INFORME TÉCNICO DE VALORACIÓN

Expediente: CSE/99/1120016058/20/PA

Contratación del Servicio para la “Redacción de Proyecto de Ejecución y Estudio de Seguridad y Salud de un aparcamiento y una helisuperficie de uso sanitario y Dirección Facultativa (Director de Obras, Responsable de Instalaciones, Responsable de la Helisuperficie, Director de Ejecución) y Coordinador de Seguridad y Salud durante la fase de ejecución y legalización de la helisuperficie”, para el Hospital Universitario de Badajoz.

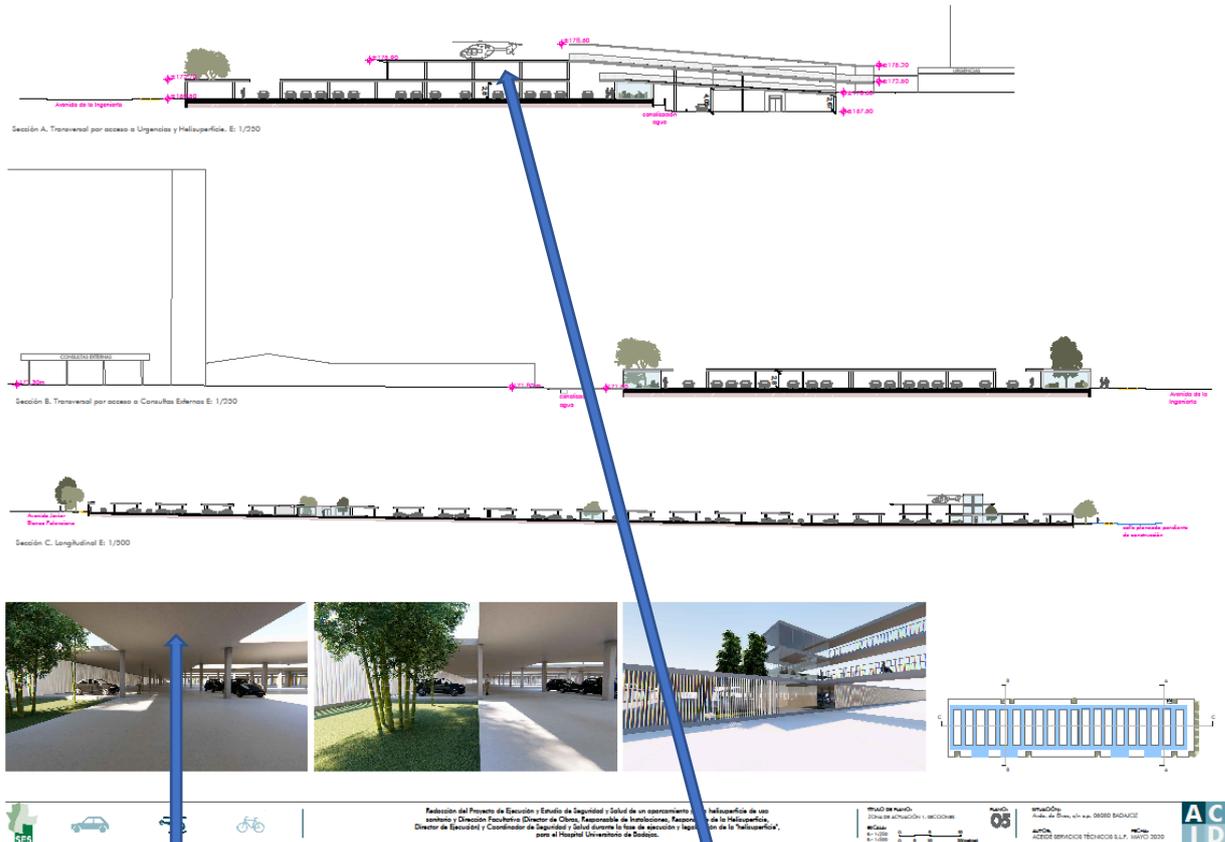
En el apartado 1.1 de la oferta presentada por la empresa Aceidé se indica que su propuesta parte de una solución donde la dotación de sombra y la ampliación del aparcamiento en la zona de actuación 1 queden resueltas e integradas desde el inicio.

Es decir, su solución prevé desde un principio la construcción de una retícula estructural prefabricada, de forma ortogonal que solucionará la dotación de sombra y servirá de base en caso de necesidad de ampliación en una planta superior del aparcamiento. Indican que está cubierta, en una primera fase se encontrará horadada en los ejes peatonales para favorecer la iluminación y ventilación natural.

La propuesta de Aceidé incorpora la estructura de hormigón que servirá de suelo de la futura planta superior del aparcamiento desde el principio y que sirve para dar sombra a los vehículos de la planta baja desde el principio.

La propuesta de Aceidé sitúa la nueva helisuperficie en una estructura creada en la planta segunda y que está conectada con el Hospital mediante una serie de pasarelas elevadas.

En su propuesta se indica que se plantean desde un principio tres niveles sobre rasante. La planta baja, que es el aparcamiento inicial, planta segunda que sirve en una primera fase para la sombra de los vehículos y planta tercera que es exclusiva para helipuerto. Para ello, es necesario construir la cimentación y estructura necesaria. Aceidé señala en su propuesta que construirá además un núcleo de comunicaciones para acceder desde la planta baja a la planta de la helisuperficie.

Sin embargo, la propuesta de Aceidé supone desde un principio la necesidad de construir además del aparcamiento en superficie de la planta baja solicitado por el SES, la cimentación, pilares y forjado de la planta primera (que servirá de sombra para los vehículos de la planta baja y de suelo para los futuros vehículos de la planta primera), la construcción de los pilares y el forjado de la helisuperficie, situado en planta segunda, la construcción de las estructuras elevadas de las pasarelas, la construcción de un núcleo de comunicaciones y la instalación de dos ascensores.

Entendemos que el planteamiento de Aceidé no se ajusta a lo solicitado en el PPT, que consiste en plantear el diseño de un aparcamiento de una sola planta sobre la rasante, que es el que se pretende construir, teniendo en cuenta el dinero disponible y solicitar al licitador una propuesta para que ese aparcamiento en una sola planta sea susceptible de ampliarse en una altura en un futuro, si se considera necesario.

En el PPT se indica claramente (se acompaña incluso un dibujo ilustrativo con la necesidad y el planteamiento del SES) que el aparcamiento que se pretende construir será en una sola planta sobre la rasante, con previsión futura para ampliarlo en altura y que en el futuro la planta superior se construirá convencionalmente o mediante sistemas de módulos prefabricados y que se estudiará la viabilidad técnica y económica de dotarlo de marquesina de sombra.
